NOS REF. TER-ART-2019-74177-CAS-133745-K1Z2Y6

OBJET Avis projet d'arrêt – PLU de MENTHONNEX-EN-BORNES

Lyon, le 08/02/2019

Servitudes I4 RTE
sur le territoire de la commune de MENTHONNEX-EN-BORNES

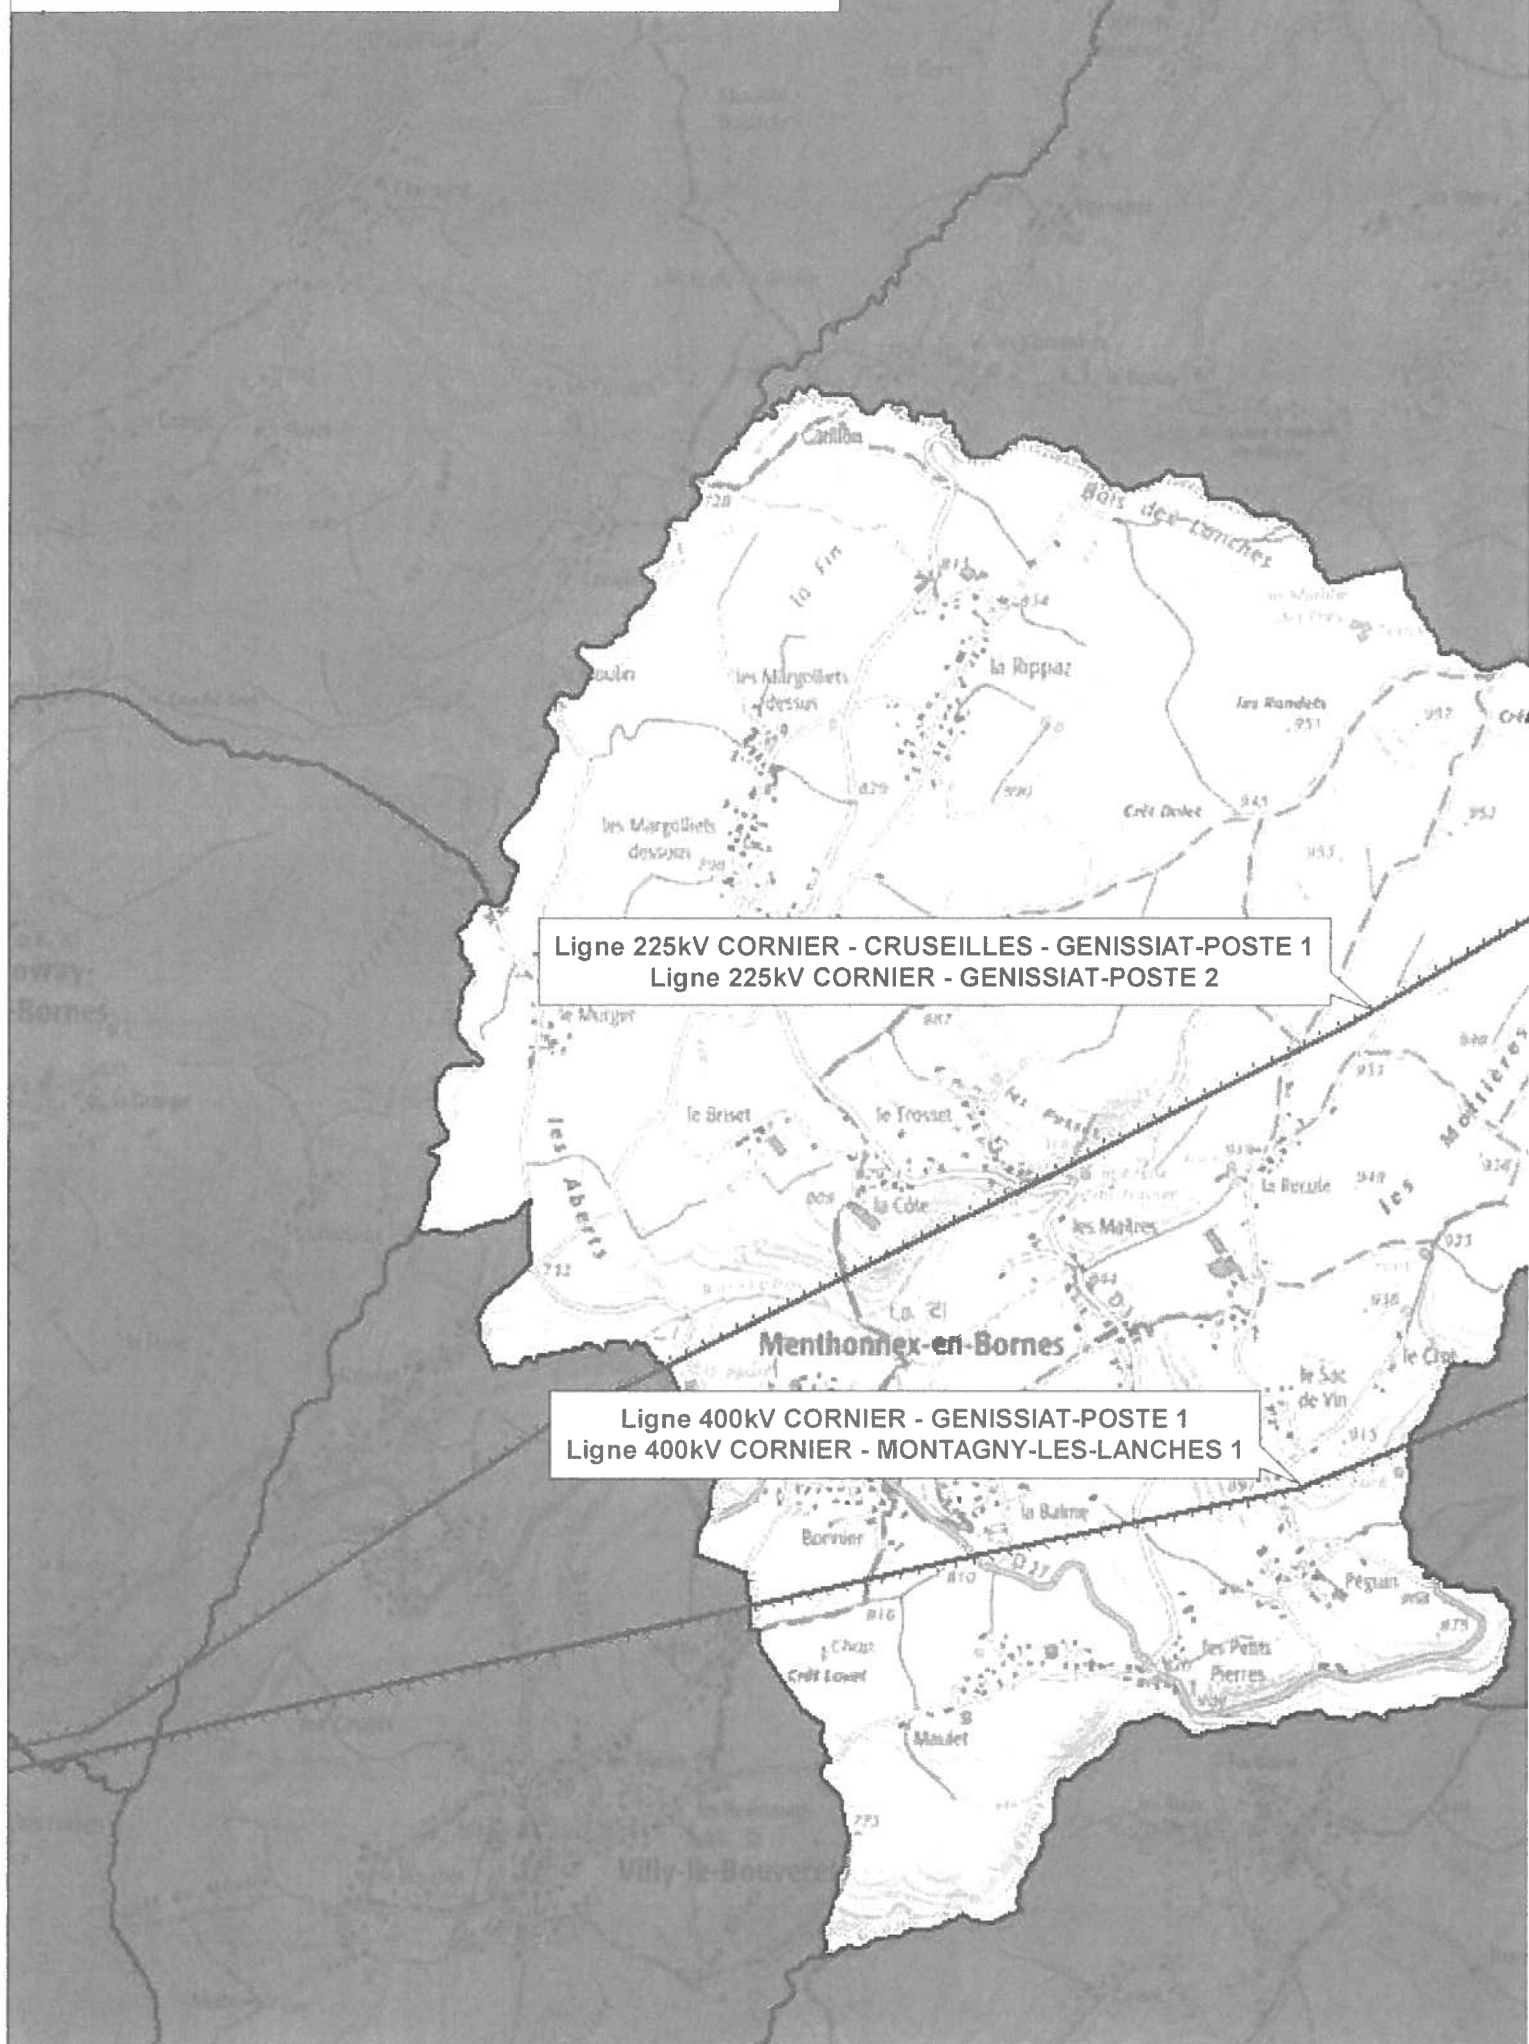
Nous vous demandons que sur les documents graphiques, le report du tracé des ouvrages suivants soit réalisé de façon à faire apparaître clairement, par un surlignage sans ambiguïté, l'axe des implantations d'ouvrages, et que soient retranchés des espaces boisés classés, des bandes suivantes :

- 80 m de large de part et d'autre de l'axe des lignes 2 x 225 000 Volts

Conformément à ces indications, nous vous demandons de bien vouloir élargir le déclassement des EBC sous les lignes 225kV CORNIER - CRUSEILLES - GENISSIAT-POSTE 1 et CORNIER - GENISSIAT-POSTE 2.
